**Паспорт доступности
объекта социальной инфраструктуры (ОСИ)
№ 1**

- 1.1. Наименование (вид) объекта: Муниципальное учреждение культуры «Котласский краеведческий музей».
- 1.2. Адрес объекта: 165300, г.Котлас, ул. Виноградова, 22.

**Акт обследования
объекта социальной инфраструктуры к паспорту доступности ОСИ
№ 1**

Фото №9. Пути движения (эвакуации) внутри здания

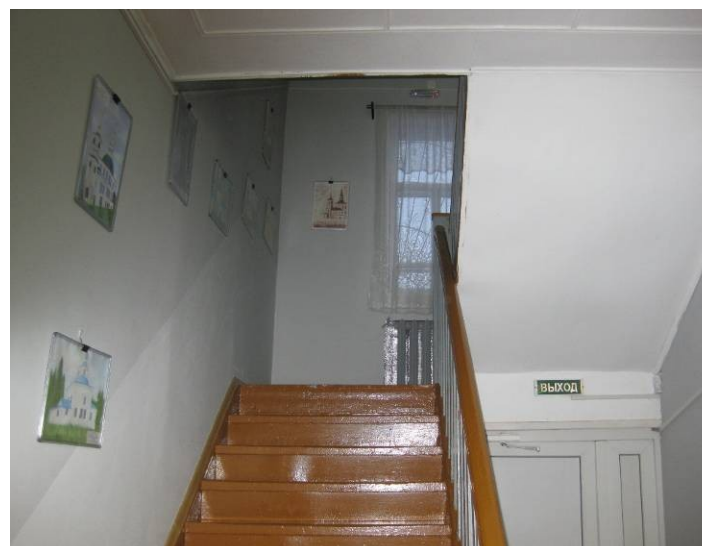
3.6	Пути эвакуации (в т.ч. зоны безопасности)	есть	9	9,10, 11, 12, 13, 14	1. Отсутствие комплексной (звуковой, световой, визуальной) системы экстренного оповещения и размещения путей эвакуации;	все	1. В соответствии с п. 6.5.5 СП 59.13330.2016 организовать систему оповещения в экстренных случаях и обозначить пути эвакуации (световые оповещатели, эвакуационные знаки пожарной безопасности, указывающие направление движения, подключенные к системе оповещения и управления	Индивидуальное решение с ТСР; текущий ремонт

2. Пороги не соответствуют требованиям (5 см.)		<p>эвакуацией людей при пожаре, к системе оповещения о стихийных бедствиях и экстремальных ситуациях, следует устанавливать в помещениях и зонах общественных зданий и сооружений, посещаемых МГН, и производственных помещениях, имеющих рабочие места для инвалидов.);</p> <p>2. В соответствии с п.6.2.4 СП 59.13330.2016 требуется реконструировать пороги (дверные проемы не должны иметь порогов и перепадов высот пола. При необходимости устройства порогов (при входе в жилой дом, общежитие, интернат, выходе на балкон, лоджию и т.п.) их высота или перепад высот не должны превышать 0,014 м.).</p>	
Общие требования к зоне				<p>1. Отсутствие комплексной информации о пути и направлении движения;</p> <p>2. Ширина дверных проемов не соответствует нормам;</p> <p>3. Конструкция лестниц не соответствует нормам;</p> <p>4. Пороги не соответствуют требованиям;</p> <p>5. Отсутствие комплексной системы экстренного оповещения;</p> <p>6. Отсутствует пандус на лестнице;</p> <p>7. Ширина, угол наклона лестницы и высота ступеней не соответствует нормам.</p>	Все	<p>1. Обеспечить своевременное получение визуальной, акустической и тактильной информации;</p> <p>2. Реконструировать дверные проемы в соответствии с нормами;</p> <p>3. Установить поручни, противоскользящие полосы на проступях краевых ступеней, нанести контрастную маркировку крайних ступеней;</p> <p>4. Реконструировать пороги;</p> <p>5. Организовать систему оповещения в экстренных случаях и обозначить пути эвакуации.</p> <p>6. По возможности установить пандусы на лестницах.</p> <p>7. Требуется установка наружной подъемной платформы для доступа инвалидов на креслах-колясках на второй этаж.</p>	Индивидуальное решение с ТСП, текущий ремонт, капитальный ремонт

Фото №19. Туалетная комната

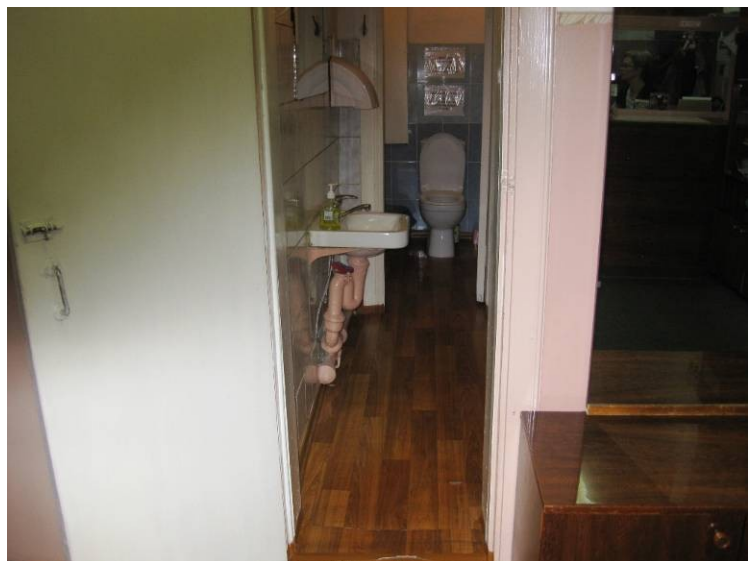
5.1	Туалетная комната	есть	11	19	<p>1. Нет оборудованных санитарно-гигиенических помещений для МГН (соответствующих нормативным требованиям): дверные проемы не соответствуют норме (0,6м. х 2м.), ширина помещения не соответствует норме (ширина 1м.);</p> <p>2. Отсутствует информационная табличка помещения;</p> <p>3. Туалетная комната не оборудована системой тревожной сигнализации.</p>	К, С, О	<p>1. Оборудовать туалетную кабину в соответствии с нормативными требованиями (расширить дверные проемы, увеличить габариты, установить горизонтальные поручни, тревожную кнопку и т. д., на сколько позволяет конструктивные особенности здания) (в соответствии с п. 6.3.3 СП 59.13330.2016 доступная кабина в общественной уборной должна иметь размеры в плане, м, не менее: ширина - 1,65, глубина - 2,2, ширина двери - 0,9. В кабине сбоку от унитаза следует предусматривать пространство рядом с унитазом шириной не менее 0,8 м для размещения кресла-коляски, а также крючки для одежды, костылей и других принадлежностей. В кабине должно быть свободное пространство диаметром 1,4 м для разворота кресла-коляски. Двери должны открываться наружу.)</p> <p>2. В соответствии с п. 6.3.6 СП 59.13330.2016 у дверей блоков санитарно-бытовых помещений, включающих в себя доступные кабины (уборных, душевых, ванн и т.п.), и универсальной кабины уборной следует предусматривать со стороны</p>	Капитальный ремонт, индивидуальное решение с ТСР

ручки информационные таблички помещений (выполненные рельефно-графическим и рельефно-точечным способом), расположенные на высоте от 1,2 до 1,6 м. от уровня пола и на расстоянии 0,1-0,5 м. от края двери. 3. В соответствии с п. 6.3.6 СП 59.13330.2016 доступные и универсальные кабины должны быть оборудованы системой тревожной сигнализации или системой двухсторонней громкоговорящей связи.
